高圧断路器用 遠方電動操作器
配線外観色および電線径変更のお知らせ

添付資料1 インタロックコイル配線部の変更

Rep NoB22020
2022年 6月 10日
富士電機機器制御株式会社
事業統括部

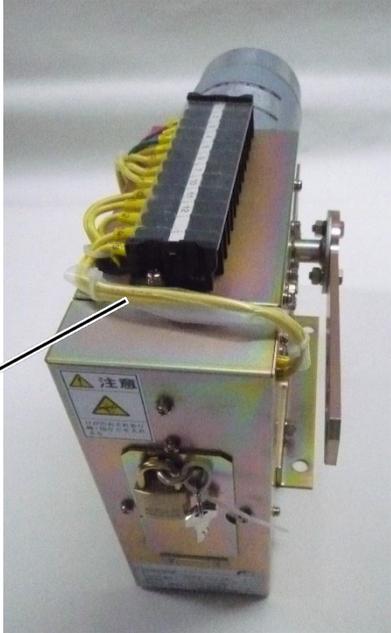
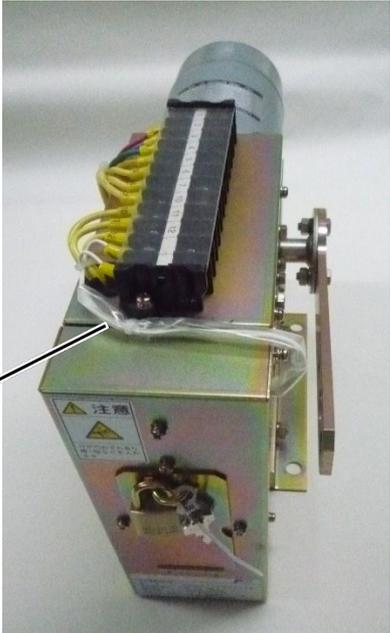
インタロックコイル配線(端子番号14,15)の外観色および電線径

従来品	変更品
 <p>黄色、2mm²</p>	 <p>白色、0.35mm²</p>
